TECHNISCHE MITTEILUNG <i>Service Bulletin</i> Nr. 12 D No. 12 D	EB - Nr. I - EC 34
--	---	-----------------------

Betrifft: Propellernabe, Rißprüfung und Nachbearbeitung oder Ersatz der Nabe.
Subject: *Hub, crack inspection and rework or replacement of the hub.*

Betroffene Geräte: Propeller der Muster MTV-3-B-C (LBA-Geräte Nr.32.130/54) mit den Blättern L250-21, installiert an M-14-P/ M-14-PF Motoren mit Werk-Nr. 86 ... bis 96 ...

Y Abb.1 / Fig. 1.

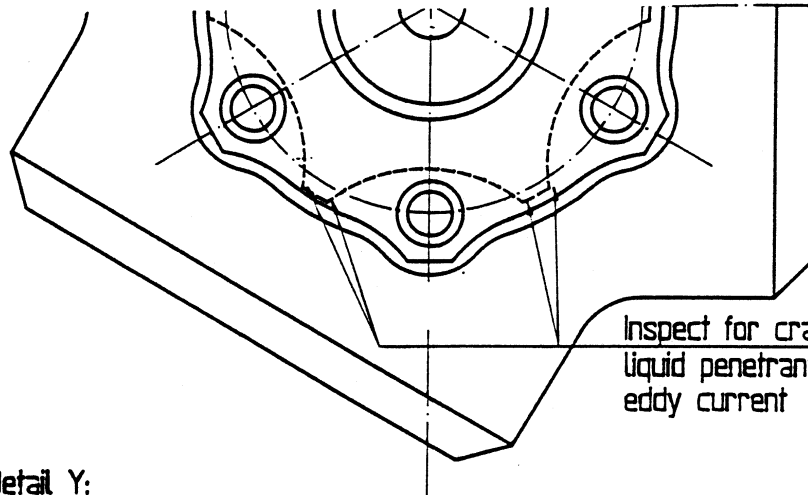
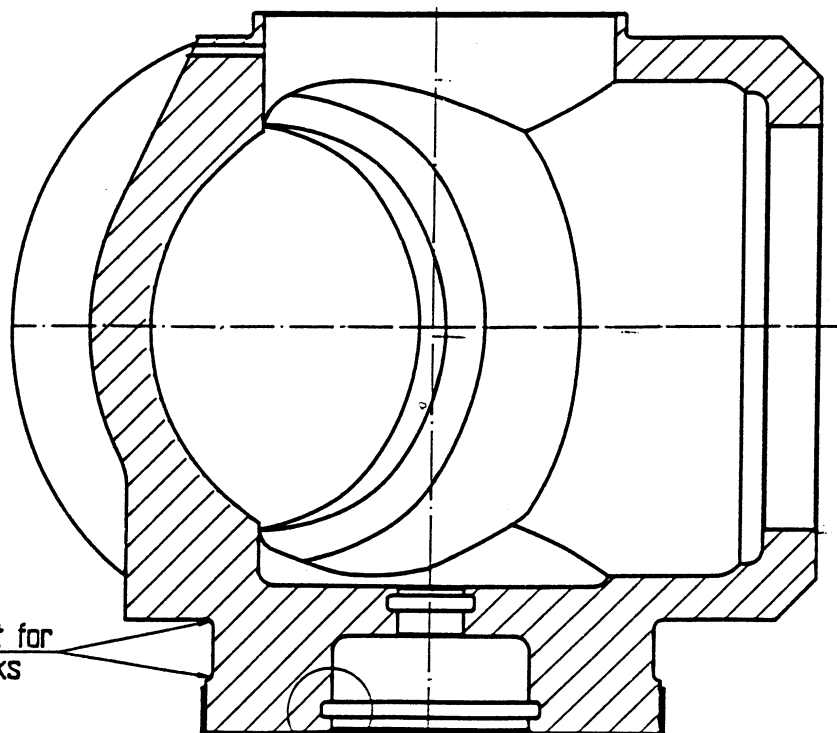
a)Crack inspection of the transition area between hub and propeller-flange by dye penetrant methods (fluoreszenzmethod or red-white-method according to DIN 54152 or MIL Std. I-6866 and MIL Std. I-25135) or eddy current method DIN 54142 or MIL Std. 1949A within the next 50 flying hours. The propeller needs not to be disassembled for crack inspection. Additionally a chamfer of 0.08"/45° must be worked in (i.e. by grinding) on the pilot bore. Refer to fig. 1 page 3.

Description: During overhaul cracks between the hub and propeller-flange were detected at some hubs MTV-3-B-C. These hubs must be replaced by new hubs part no. A-909-A. In any case, the pilot bore in the old hubs must be reworked with a chamfer 0,08" x 45°.

Inspect for cracks with
liquid penetrant or
eddy current

Rework hub bore

Rework until chamfer with
0.08inch x 45° exists

Inspect for
cracks

The grinded surfaces have to be corrosion protected (by alodine, according to MIL-C-5541)

b)If cracks are found during inspection replace the hub by a modified airworthy one or by a new hub A-909-A .
